特重対処施設の設置期限延長に関する パブコメについての補足意見

—技術的観点から見た安全の考え方—

原子力市民委員会 規制部会長
元原子力プラント設計技師

意図的な航空機衝突などへの「可搬型設備」を中心とした対策として。バックアップ対策として常設化

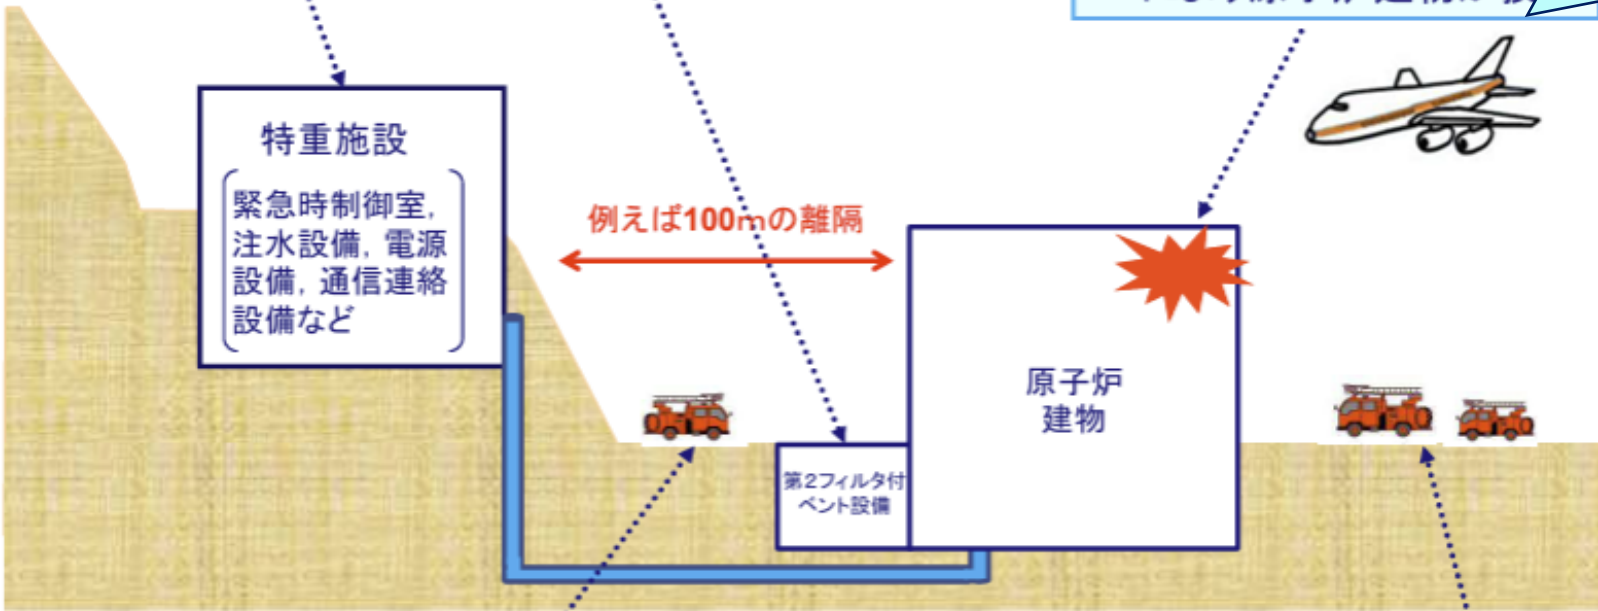
⇒どこがどこまで壊れることを想定したか全くわからない。制御すべき対象(原子炉本体や格納容器)が壊れたら対策の意味がない。

可搬型設備による代替注水機能(イメージ)

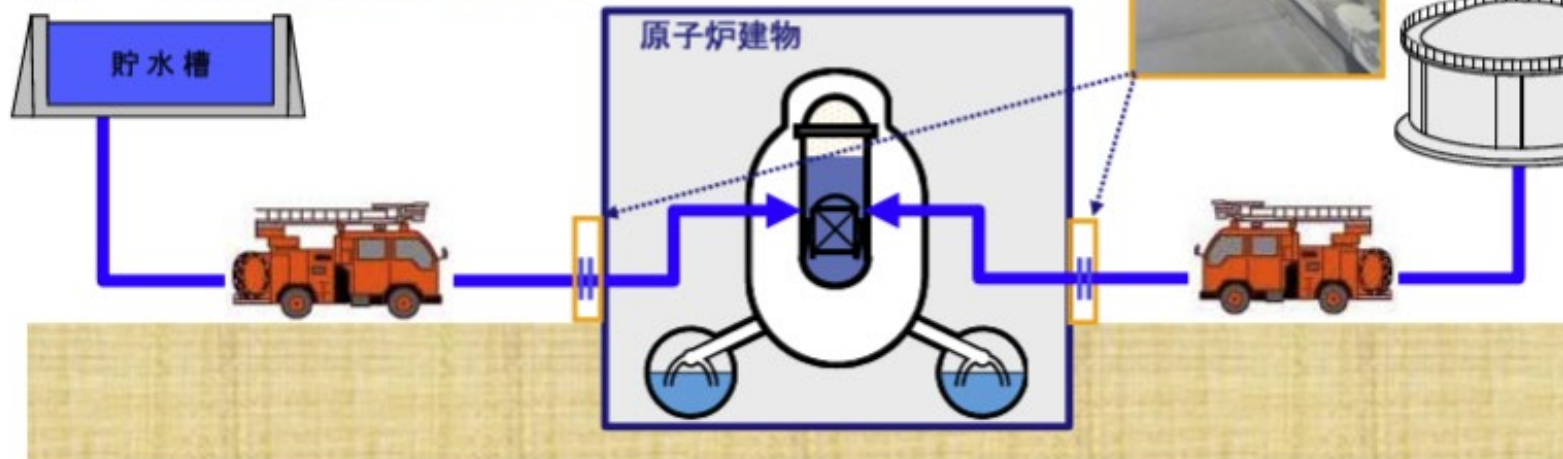
可搬型設備は、人間がそこへ行き、人間が動かすしかない。

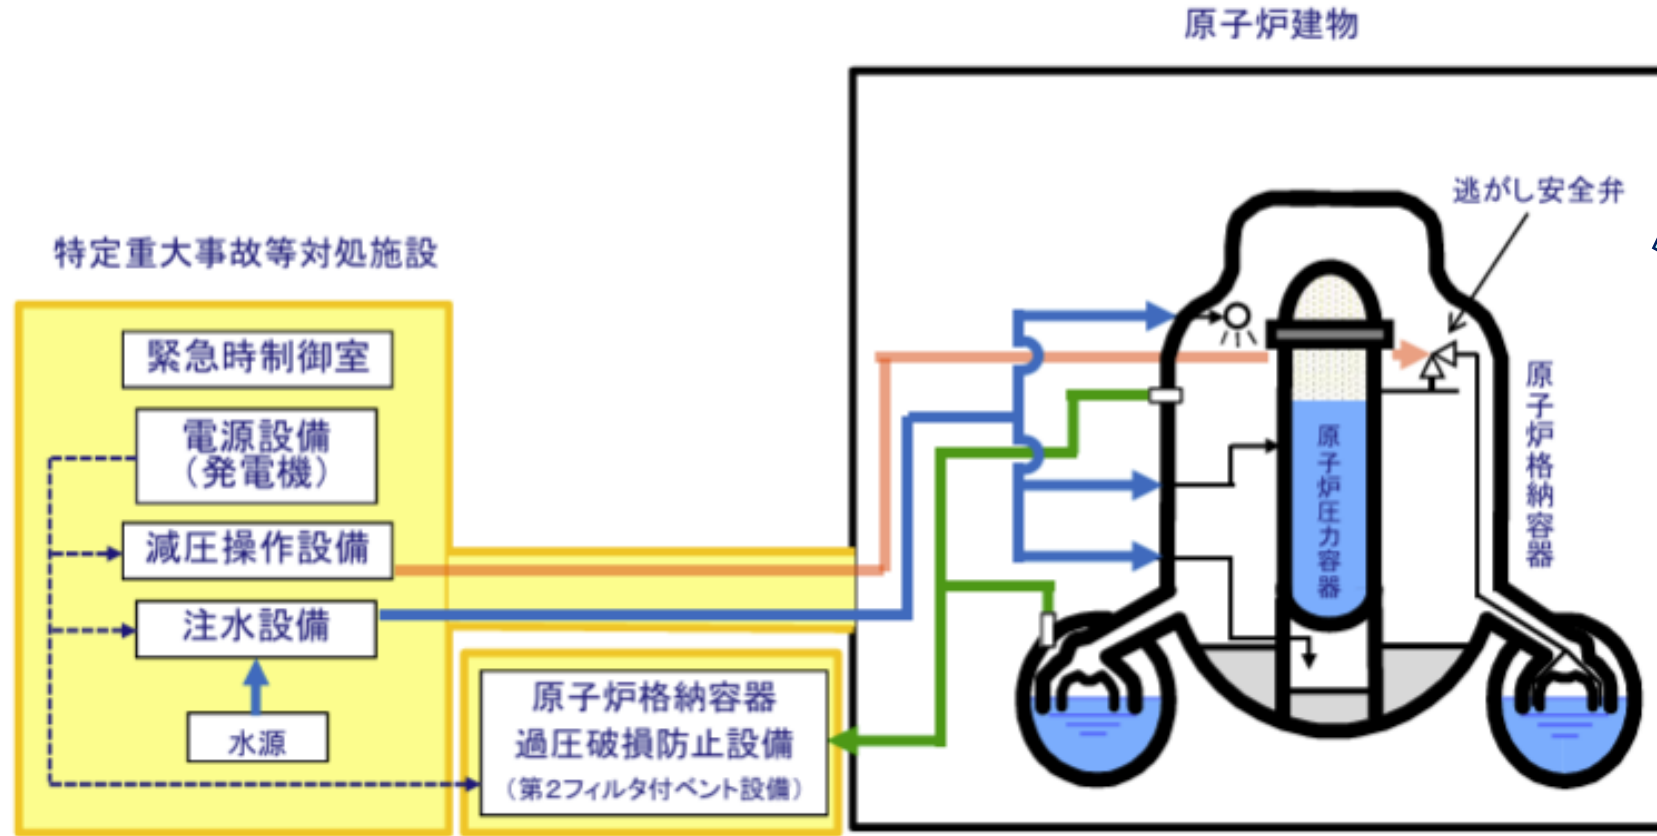
◆能登半島地震で地面が隆起したり道路が寸断された。

◆人はミスをする。特に事故等の緊急時。

◆放射能が大量にもれたら作業員は逃げるしかない。

原子炉建屋に航空機が衝突

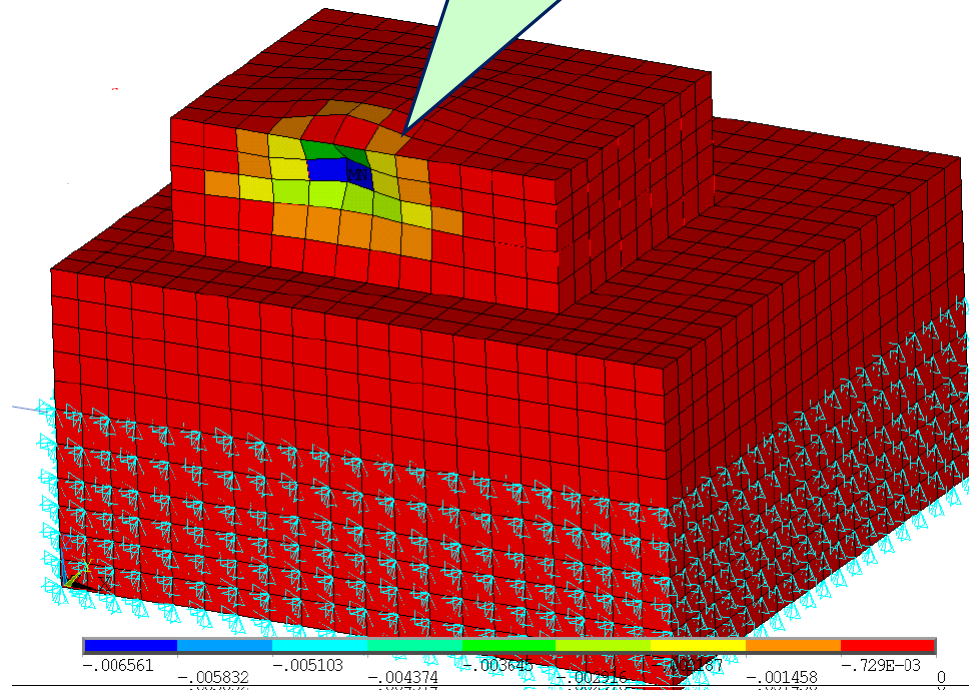
原子炉建屋は、外部からの衝突や攻撃に弱い。

その結果、格納容器が破損する可能性と使用済燃料プールが損傷する可能性
